## 玄海及び川内原子力発電所における緊急安全対策の実施状況報告の補正概要

平成23年4月15日、玄海及び川内原子力発電所における緊急安全対策の実施状況報告を経済産業省へ報告した。

その後、原子力安全・保安院より、この報告内容に対し、緊急安全対策の更なる充実などの観点から追加の指示を受け、報告書の記載内容を一部見直し、国へ報告した。

図 - 1 低温停止までの緊急時対応操作フロー

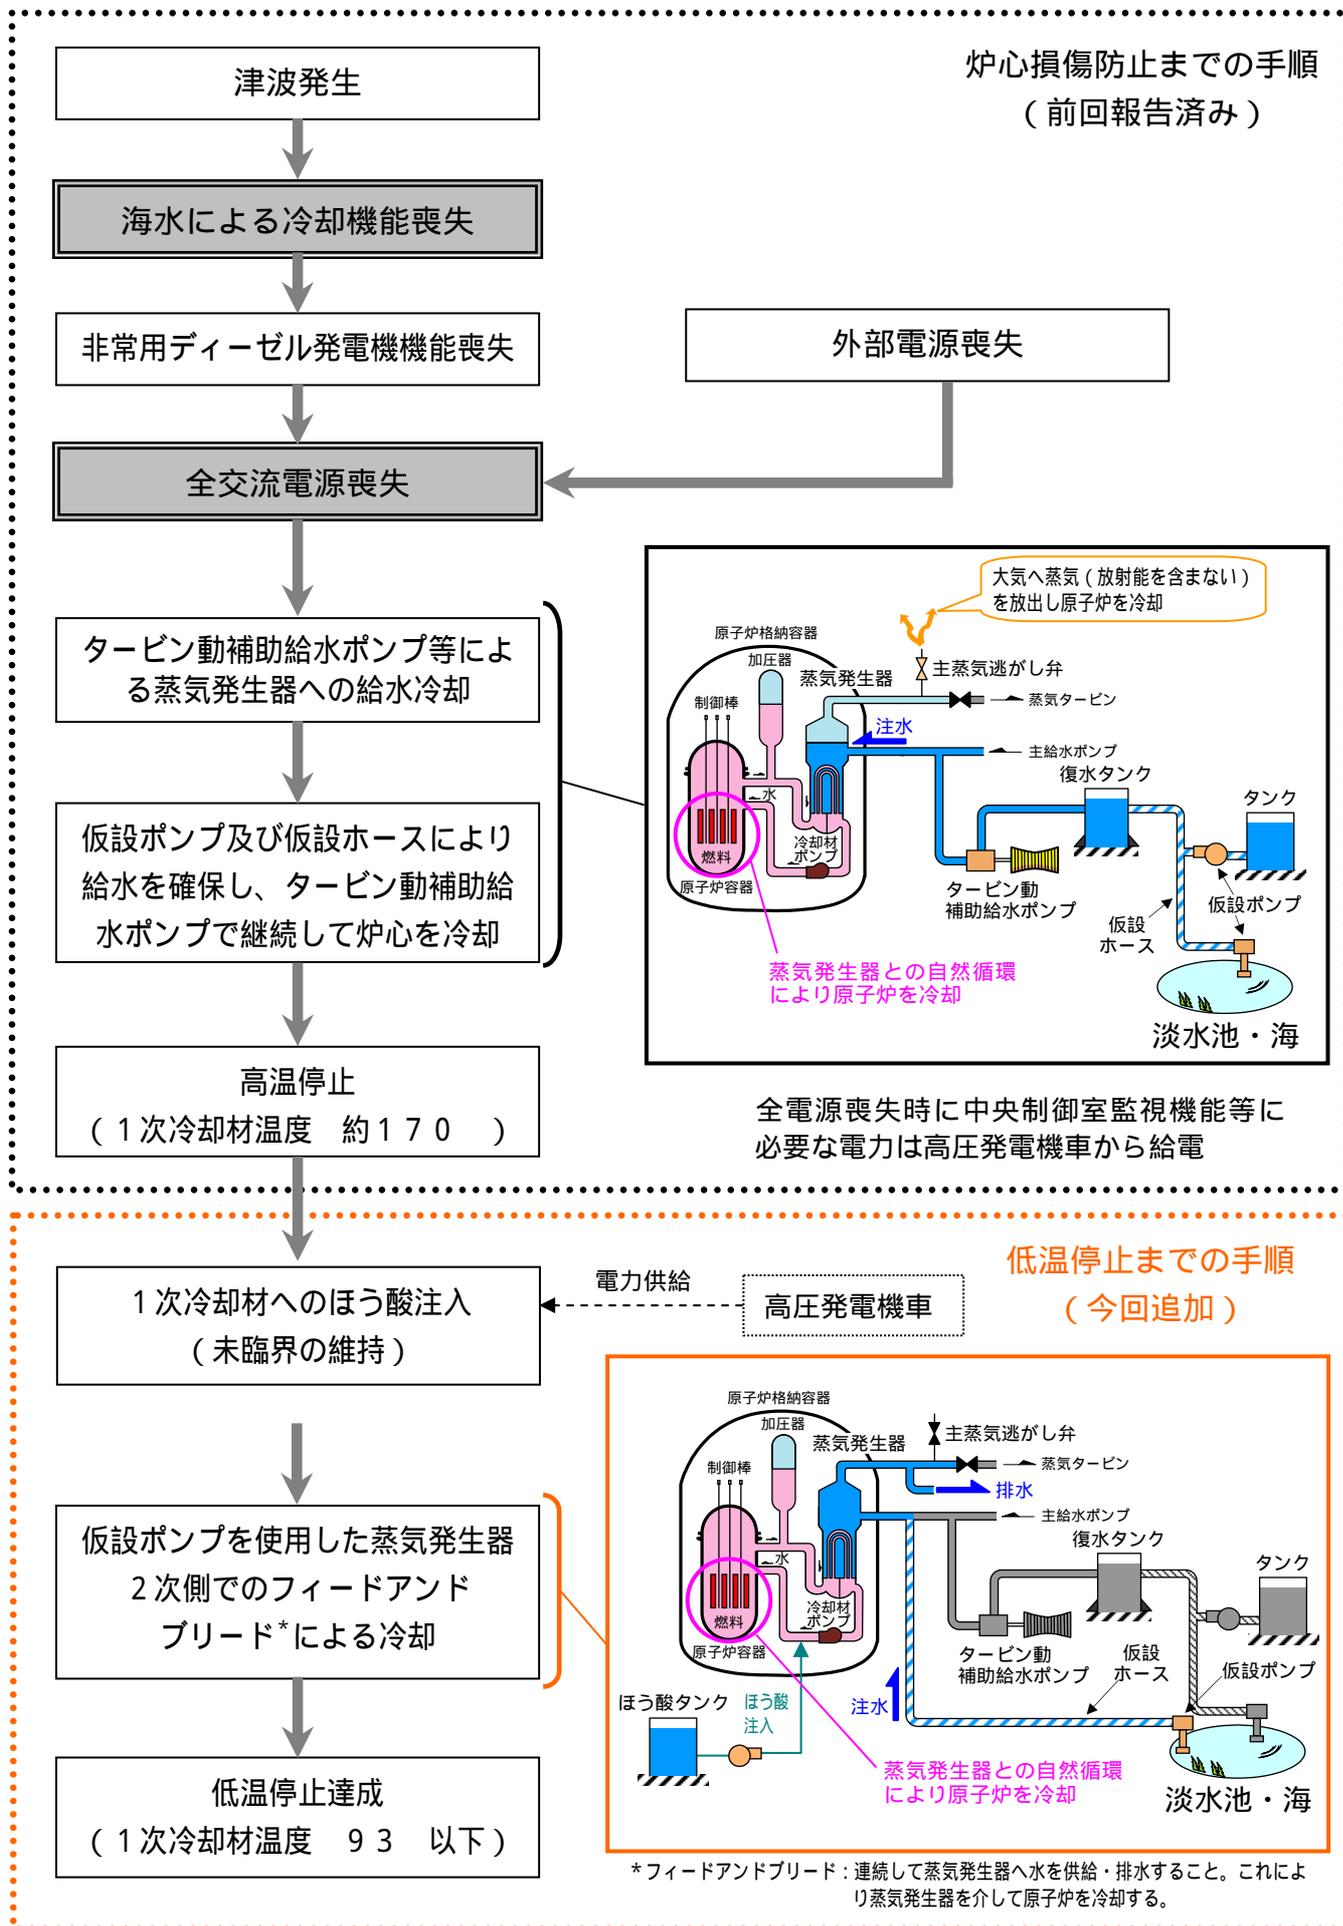
1. 全交流電源喪失時の低温停止状態までのプラント冷却方法の追加（2ヶ月程度で実施）
  - ・全交流電源喪失時のプラント冷却方法について、緊急安全対策の更なる充実として、高温停止状態から低温停止状態までの対応方を検討した。また、今後、この対策に必要な仮設ポンプを追加配備するとともに手順書の策定を行う。（図-1）
